**RESPUESTA A COMENTARIOS DE LA NOTA DRCH-AC-1678-06-  
2022**

**RIEGO, UNIVERSIDAD DE PANAMÁ, FACULTAD DE CIENCIAS  
AGROPECUARIAS**

A continuación, se presentan las respuestas a las interrogantes solicitadas en la nota DRCH-AC-1678-06-2022, sobre el EsIA Cat I del proyecto RIEGO, UNIVERSIDAD DE PANAMÁ, FACULTAD DE CIENCIAS AGROPECUARIAS.

# ESTUDIO HIDRÁULICO (SIMULACION)

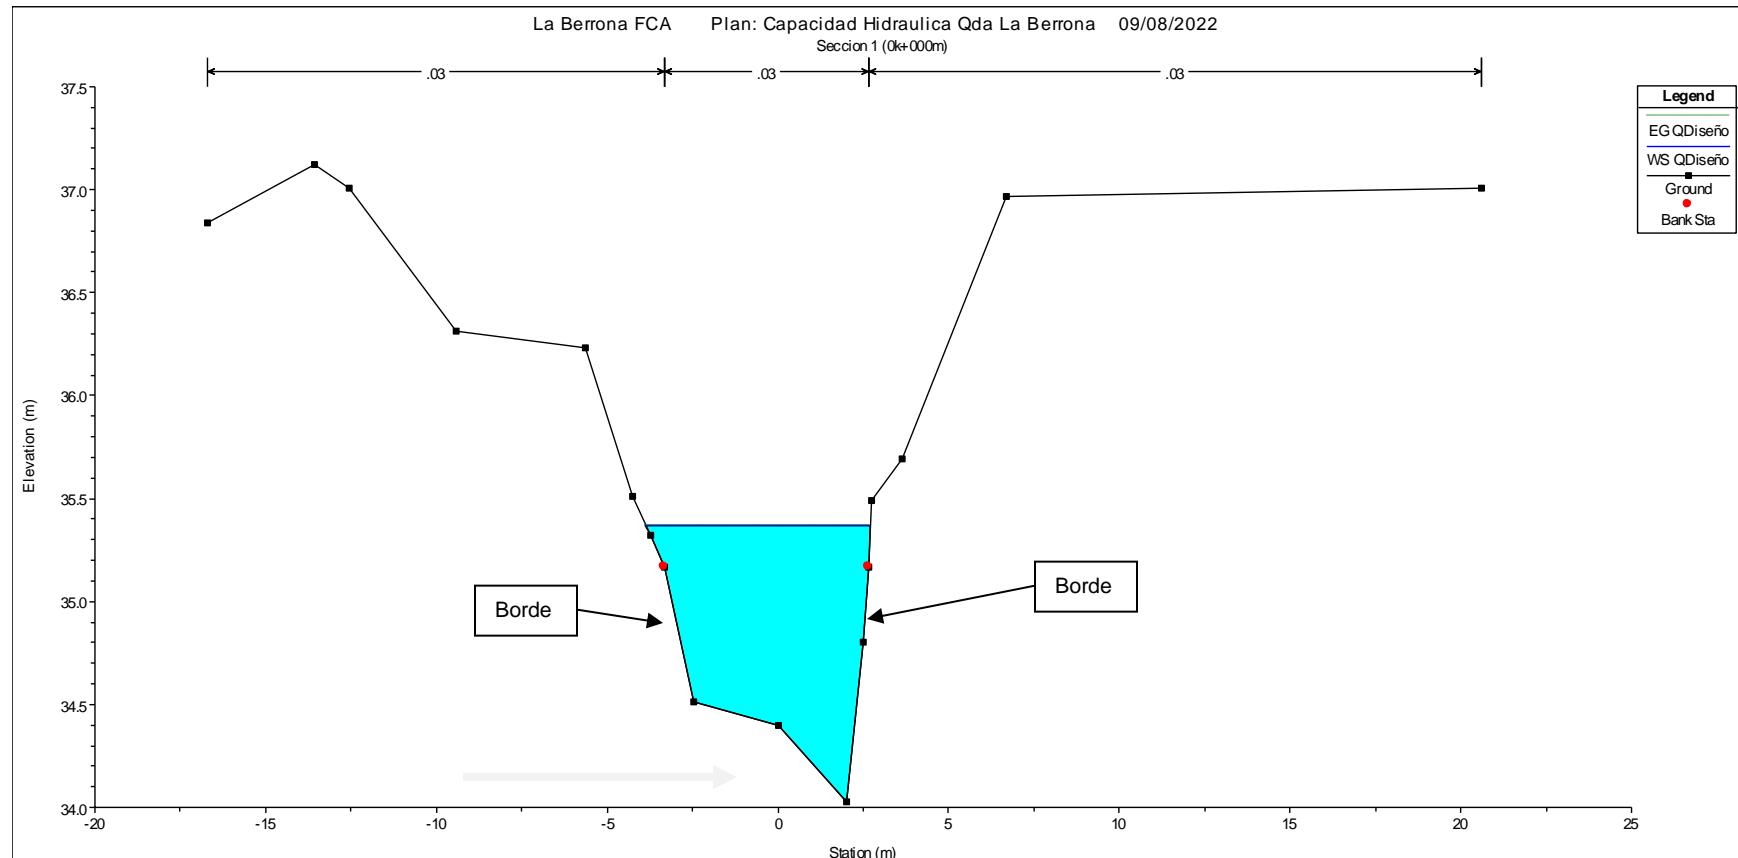
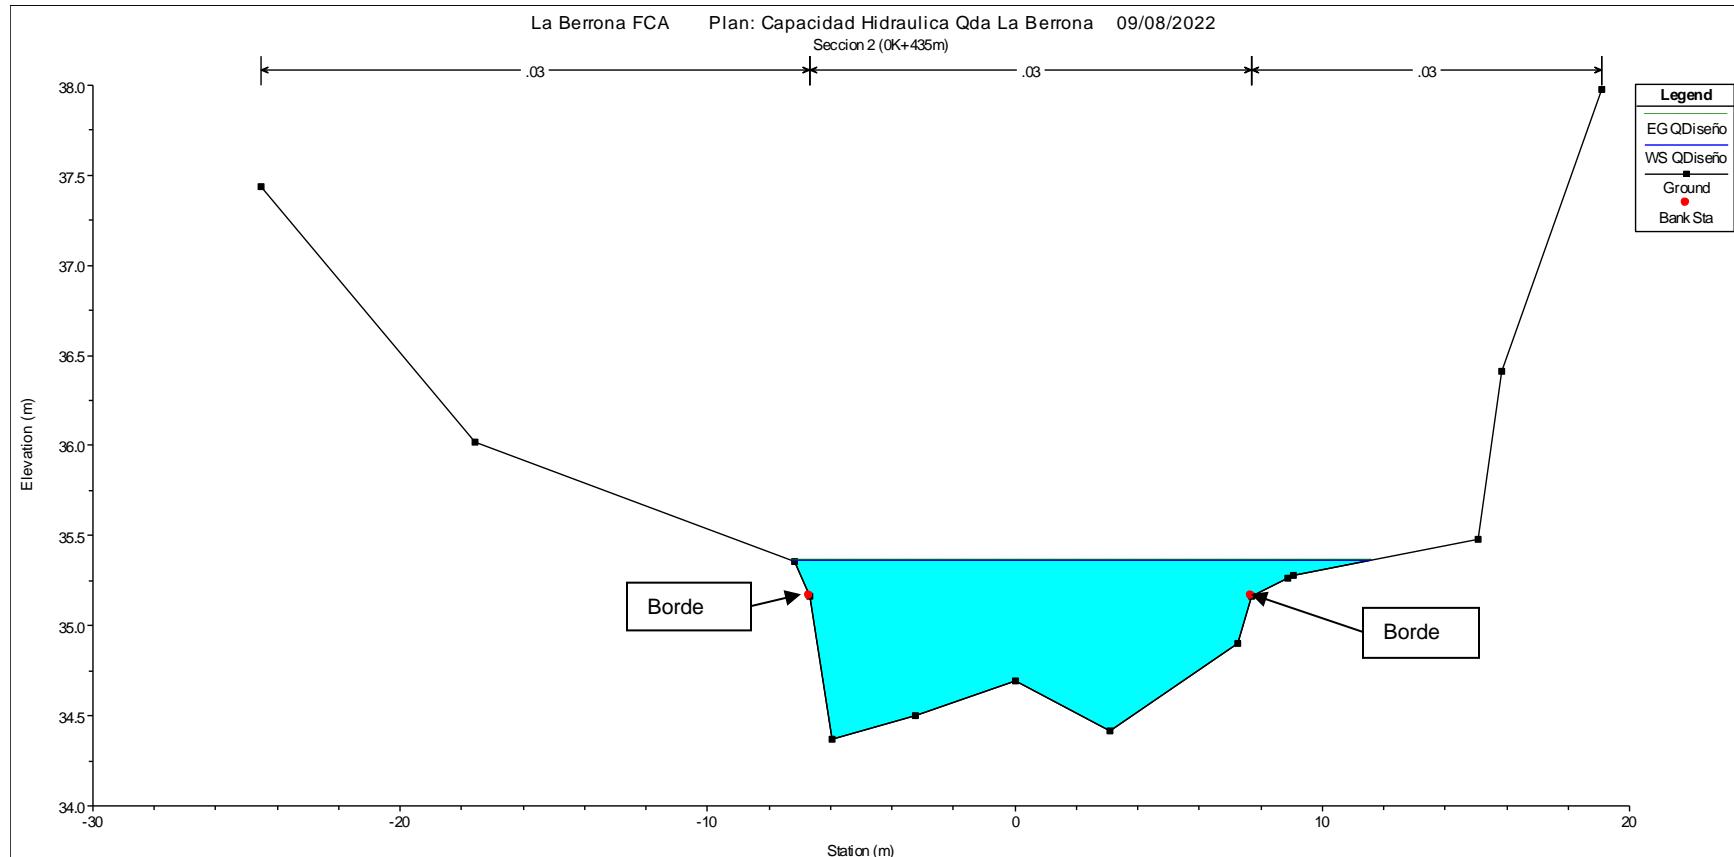
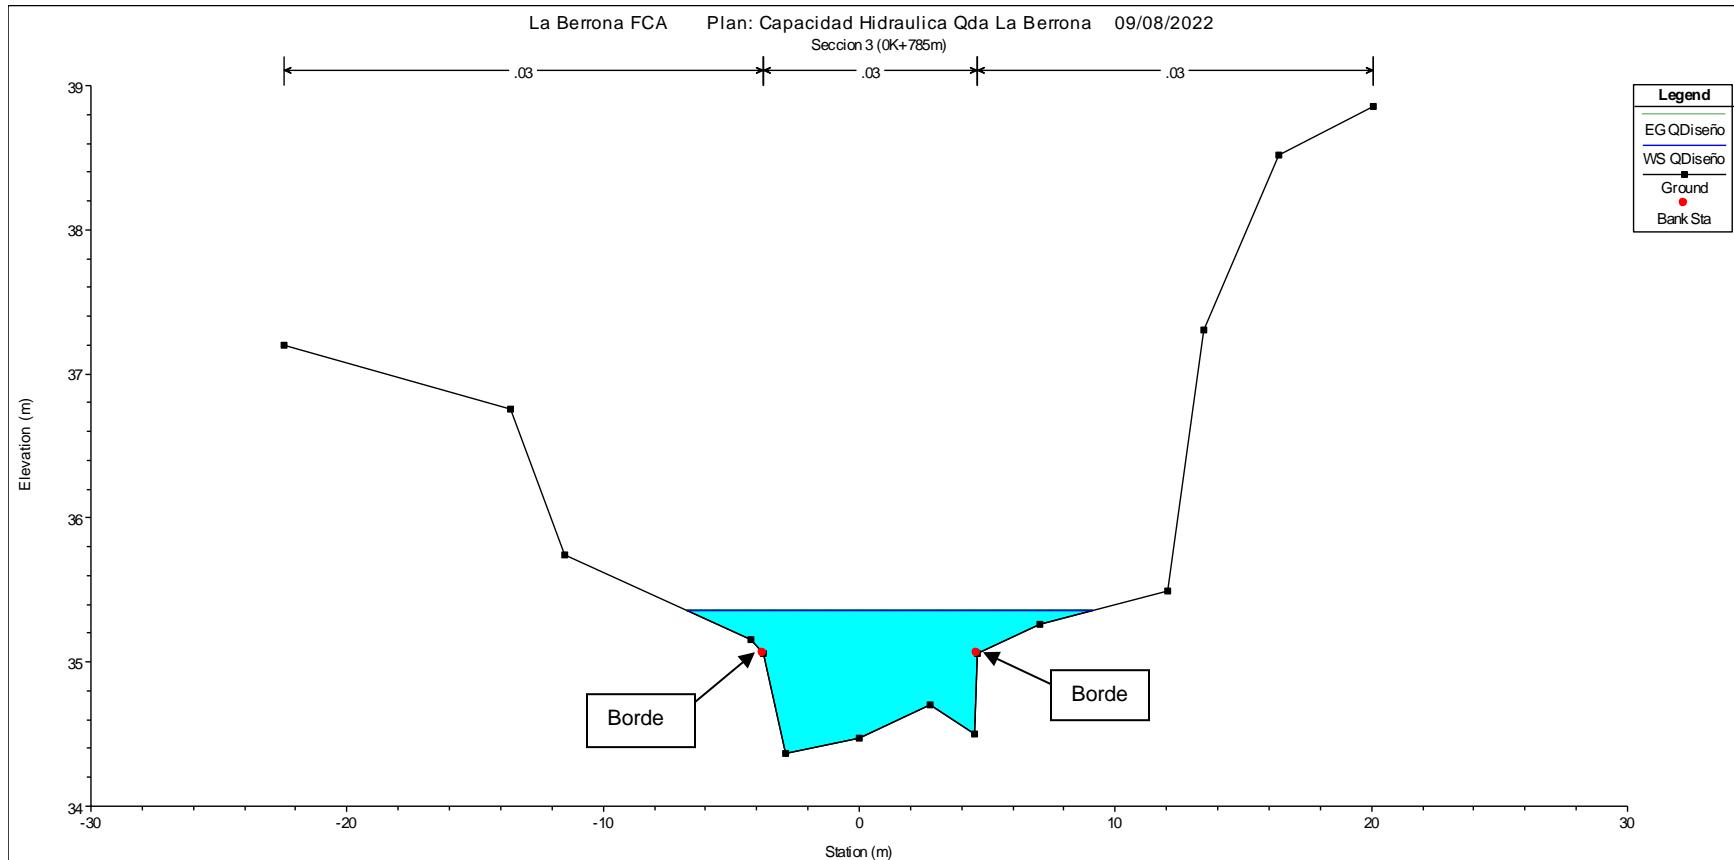
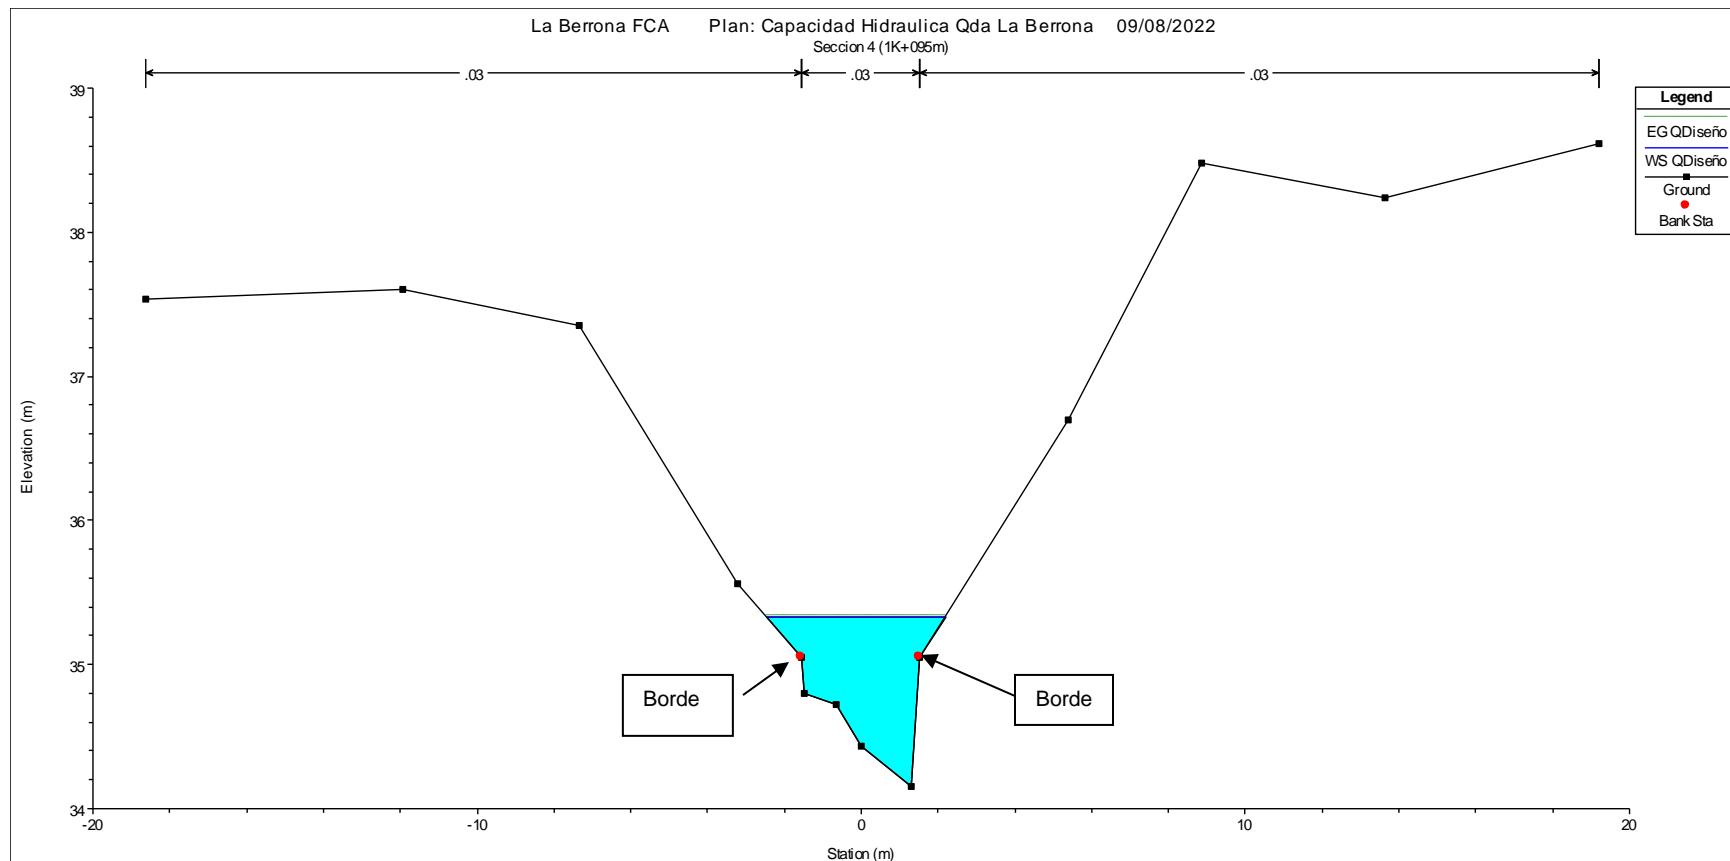
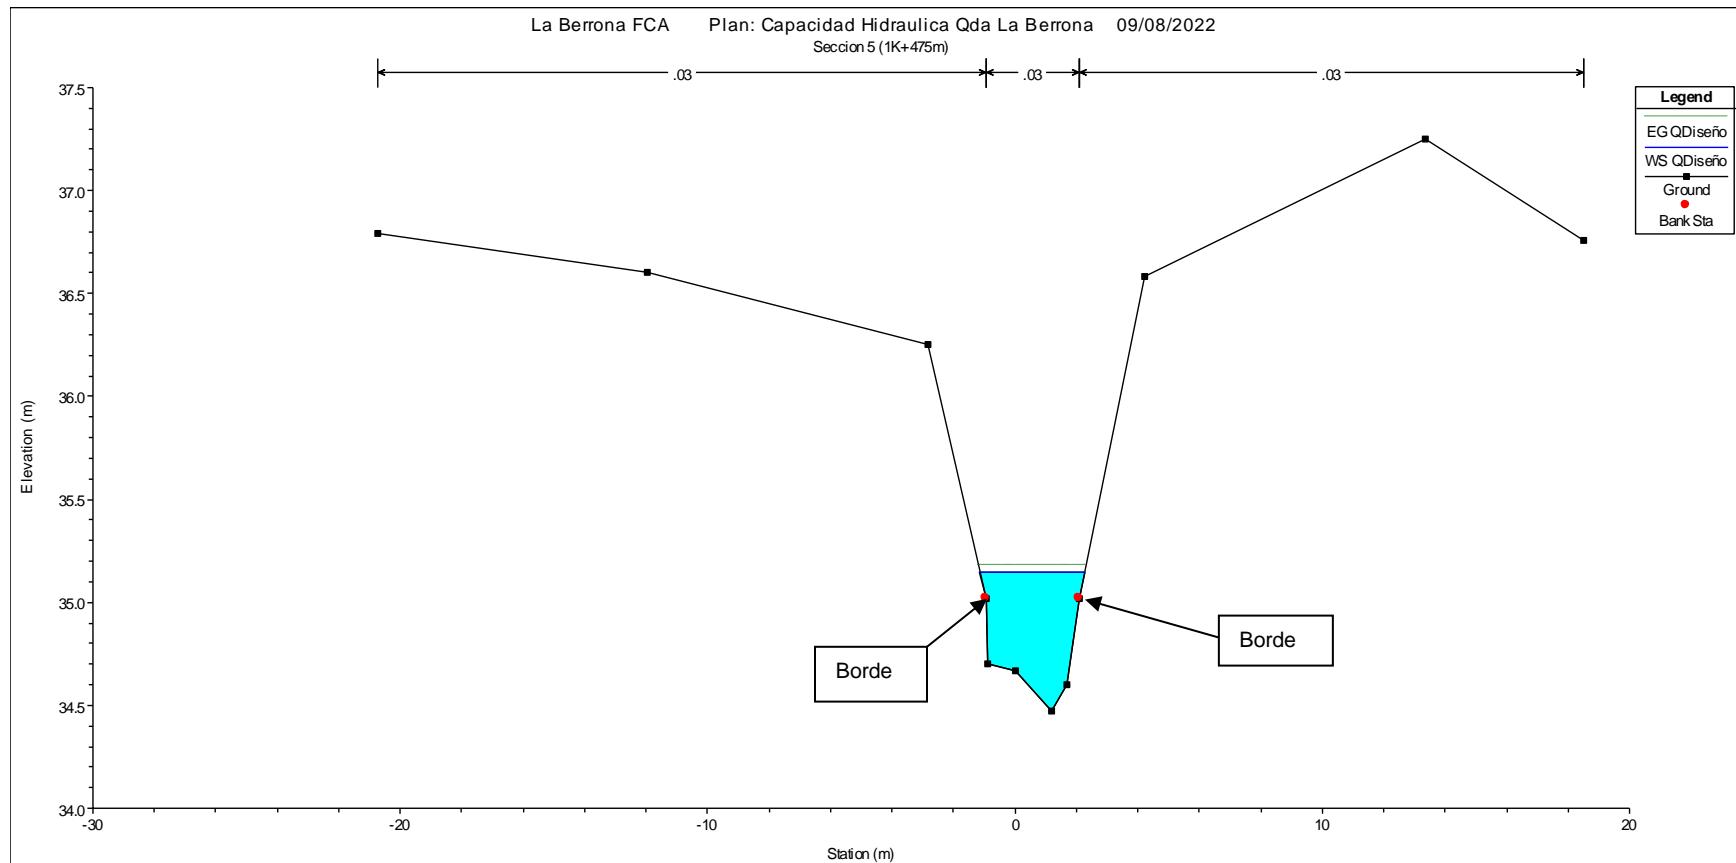
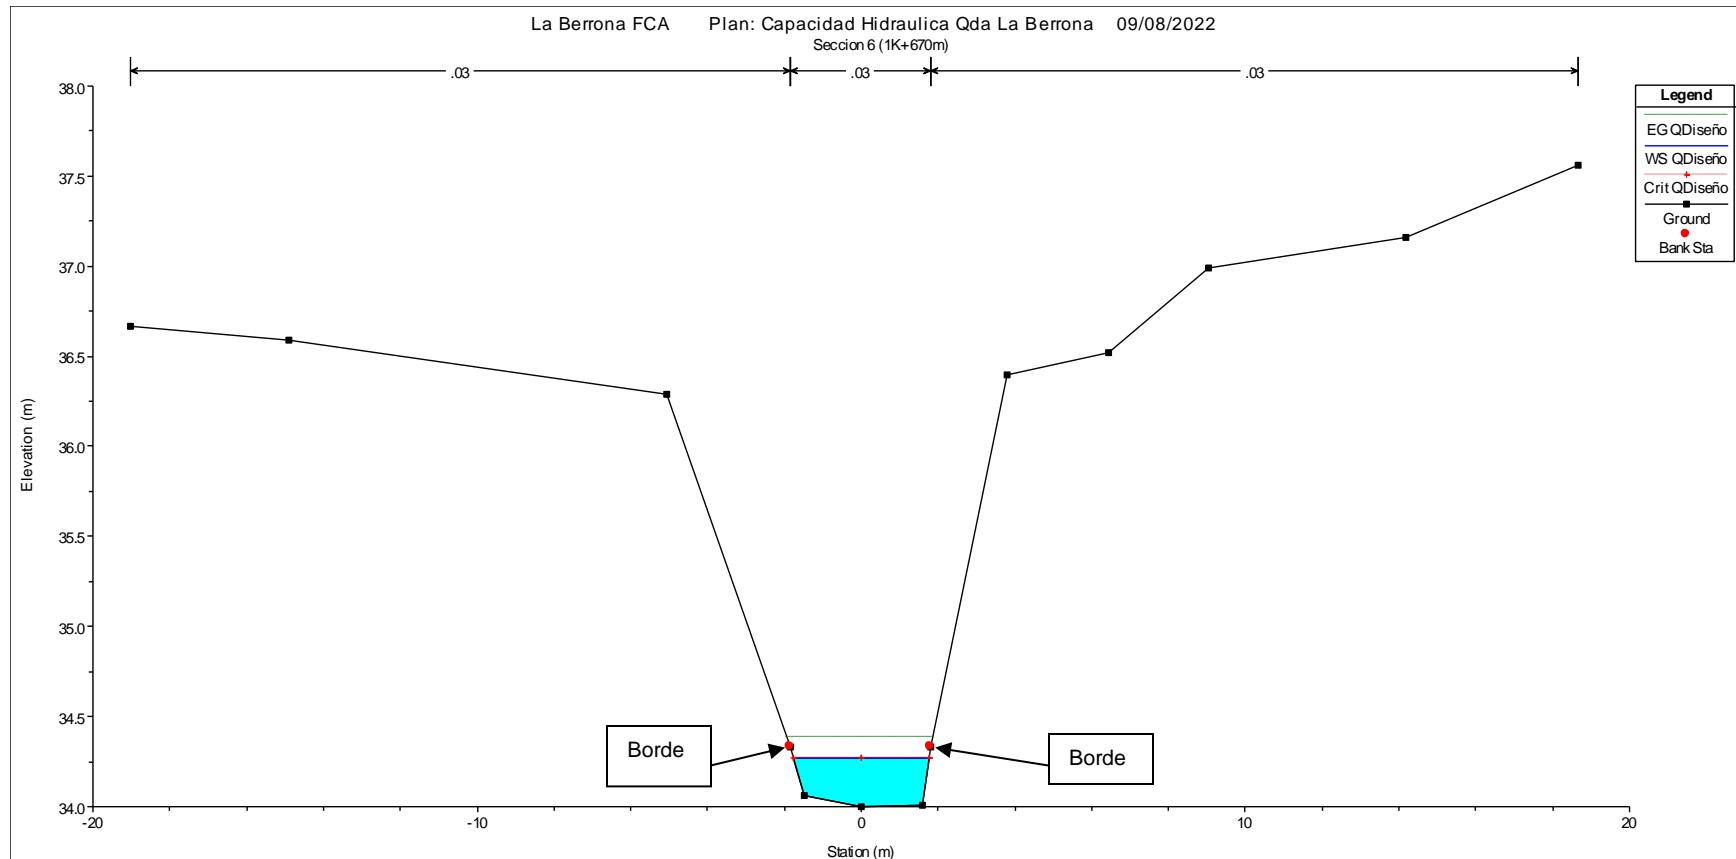
**1. PREGUNTA:** En las respuestas proporcionadas por el Promotor, se indica que el Río Chiriquí tiene el caudal suficiente, sin embargo, no indican cómo van a ingresar el volumen de agua necesario a la Quebrada La Berrona y no evidencian que la Quebrada tenga la capacidad hidráulica para conducir lo solicitado, mas lo concesionado por la Sociedad Mercedes Miro e Hijos S.A. Además el Promotor no ha sustentado con cálculos, de donde obtienen los 499 L/s caudal requerido para el riego.

Para este estudio se hizo la modelación hidráulica de la Quebrada La Berrona para evaluar la capacidad hidráulica actual de transporte de 950 litros por segundo y así determinar viabilidad y recomendaciones para el uso del cauce natural de dicha Quebrada en el transporte o conducción de agua para riego en las parcelas de arroz de la Facultad de Ciencias Agropecuarias, así como el usuario aguas abajo conocido como Mercedes Miro e Hijas, S.A.

Los resultados demostraron que la quebrada tiene capacidad hidráulica, por lo que se amplió el alcance de la simulación con modelajes para calcular la capacidad hidráulica hasta un caudal de  $1.27 \text{ m}^3/\text{s}$  para incluir todos los usuarios y el caudal ecológico.

El resultado del modelado hidráulico indica que La Quebrada La Berrona en el tramo analizado que serviría de conducción del caudal proveniente del río Chiriquí es viable y que para garantizar el caudal de  $1.27\text{m}^3/\text{s}$  hasta la toma de la Facultad de Ciencias Agropecuarias, la simulación recomienda un trabajo de profundización del cauce en unos 30 centímetros desde la Toma en el río Chiriquí hasta unos 1500 metros en dirección aguas abajo por el cauce de la Quebrada, ya que de allí en adelante el cauce actual de la Quebrada cumple con la capacidad hidráulica de transporte del caudal analizado.

- La Quebrada La Berrona en el tramo analizado y que serviría de conducción del caudal proveniente del río Chiriquí es viable toda vez se haga un trabajo de profundización del cauce en unos 30 centímetros desde la Toma en el río Chiriquí hasta unos 1500 metros en dirección aguas abajo por el cauce de la Quebrada, ya que de allí en adelante el cauce actual de la Quebrada cumple con la capacidad hidráulica de transporte del caudal analizado.
- Este trabajo de dragado garantizaría el flujo de 1.27 m<sup>3</sup>/s que es la cantidad de agua a transportar detallada en la página 4 de este documento.
- Se deberá contemplar como solución alternativa en caso de no hacer el dragado recomendado, que para transportar el caudal solicitado por la Facultad de Agronomía, la misma deberá entubarlo en la Toma y llevada hasta el sitio de bombeo actual.
